wir wenden uns heute an Sie mit der Bitte um Beantwortung elementarer Fragen im Zusammenhang mit der zukünftigen Parkraumsituation im Areal „Seilersee“ unter Bezug auf den Bebauungsplan 404 und dem darin enthaltenen Verkehrskonzept des Büros „Brilon, Bondzio, Weiser“, sowie der aktuellen Diskussion zum Verzicht auf den eigentlich notwendigen Parkhausneubau aus Kostengründen.

Grundlagen: (kommentierte Auszüge aus dem Verkehrskonzept zum Bebauungsplan 404)

Ruhender Verkehr / Areal Seilersee

Zitat: „Nach Berechnungen auf der Grundlage der baurechtlich geforderten Stellplätze sind hier 407 Stellplätze anzubieten, ...“

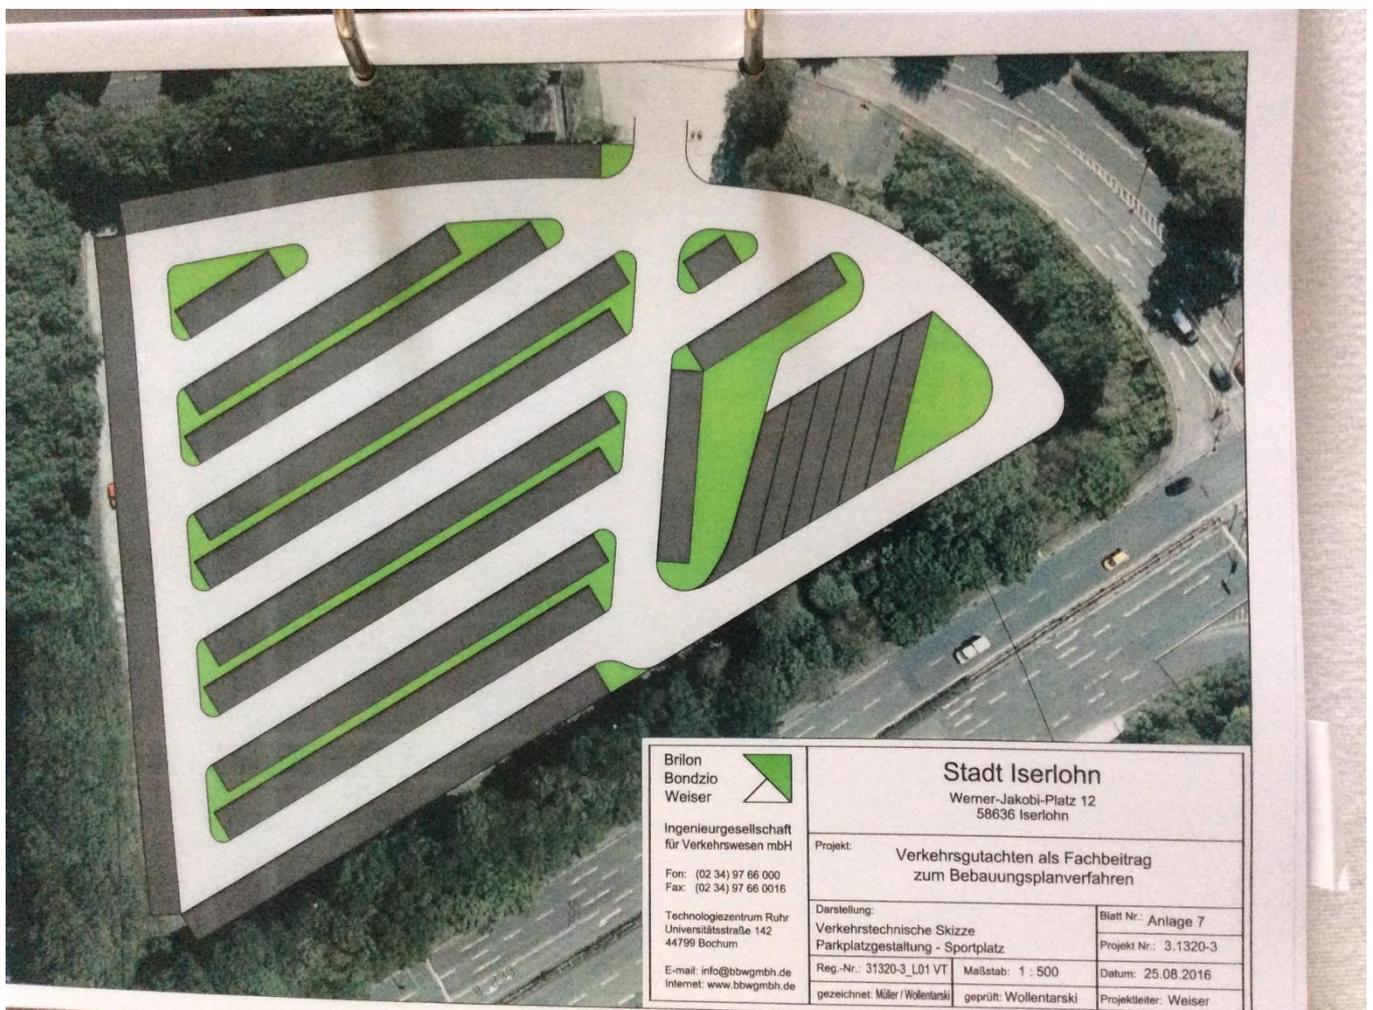
➔ 407 zu 525 Plätzen, die alleine Eishalle und Hallenbad gemäß Vorgabe benötigen. Hier fehlen für beide noch immer 118 Parkplätze, weshalb der Festplatz ergänzend als Überhangplatz berücksichtigt wird. (siehe nächste Textmarkierung). Unberücksichtigt bleiben immer noch die benötigten Parkplätze für das Freibad Schleddenhof und das Restaurant.

Die folgende Grafik aus der Präsentation vom 25.01.2017 in der gemeinsamen Sitzung des Ausschusses für Planung und Stadtentwicklung und des Verkehrsausschusses verdeutlicht den **Plan-Zustand** nach Umsetzung des vorliegenden Verkehrskonzeptes.

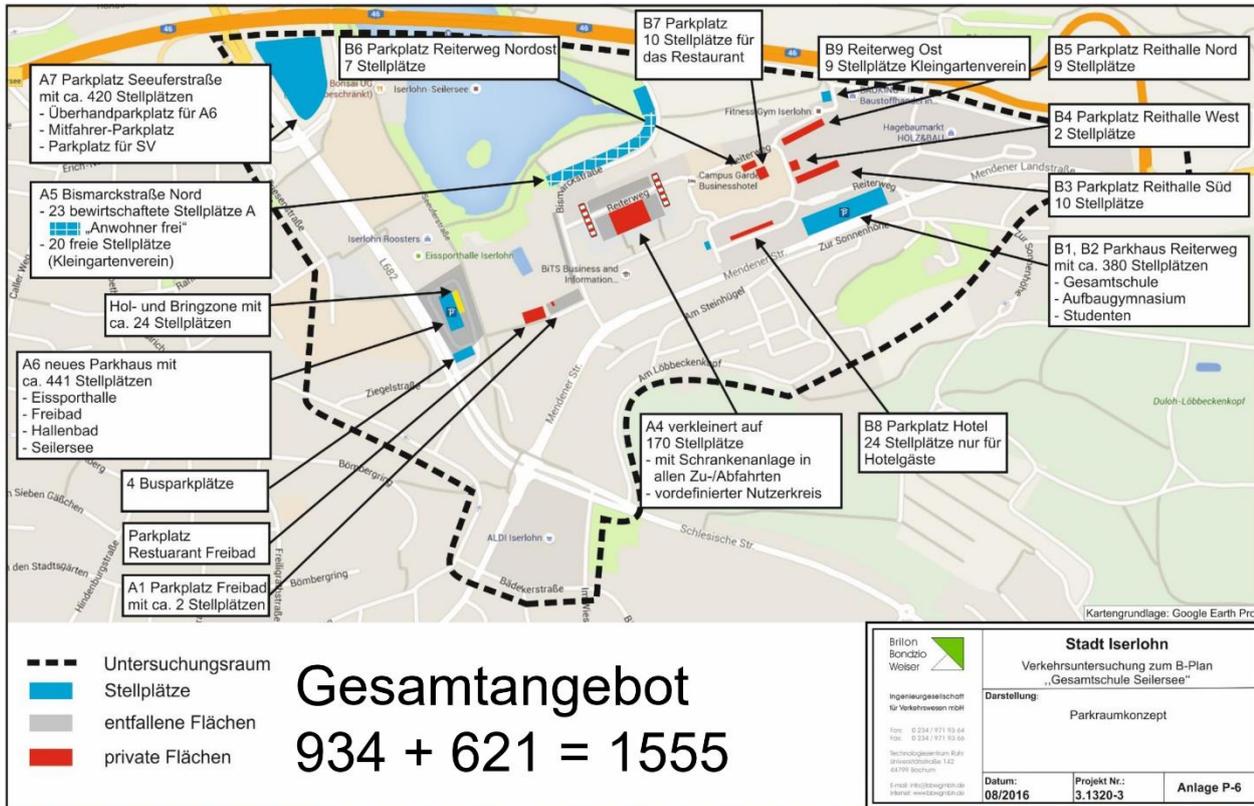
Auch wenn die Zahlen „Gesamtangebot $934 + 621 = 1.555$ “ nicht komplett nachvollziehbar, so ist die Richtung erkennbar. Dabei ist der Festplatz natürlich Bestandteil der Untersuchung gewesen. Die 1.555 Stellplätze werden dabei nur inkl. des Festplatzes erreicht.

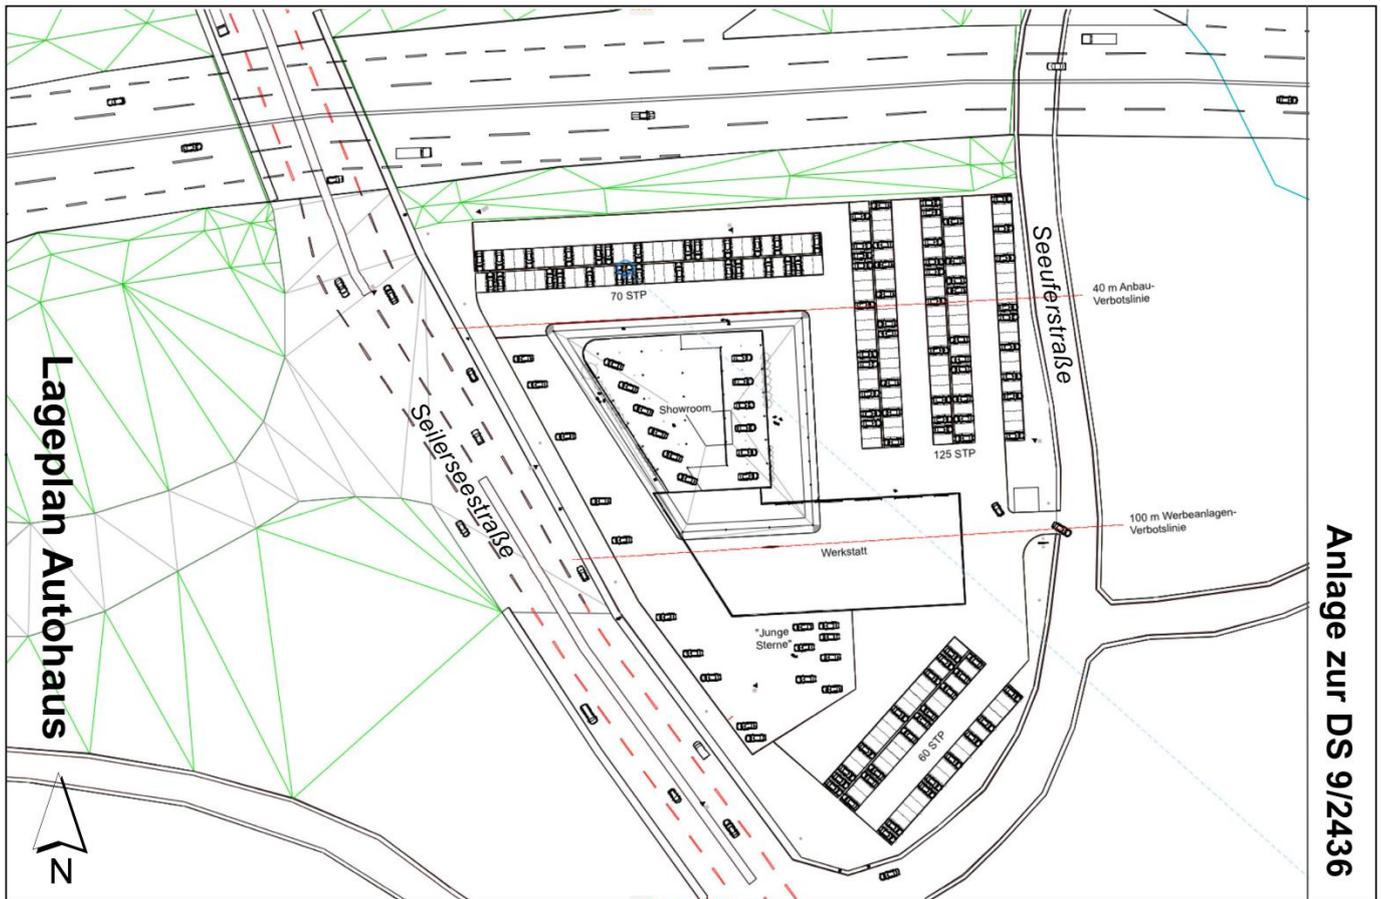
Wo sollen denn an diesen Tagen die Besucher des Freibades und/oder der Eishockeyspiele parken?

Diese Frage bleibt unbeantwortet, wenn man den Festplatz außen vorlässt.

Unterstellt man nun, dass eben genau aus diesem Grund der Festplatz im Konzept als Überhang-Parkplatz gekennzeichnet wurde und dieser Festplatz nun im Tausch mit dem Jürgens-Gelände bebaut wird, bleiben als „Überhang“ nur die dort vom Autohaus zur Verfügung gestellten Stellplätze über.
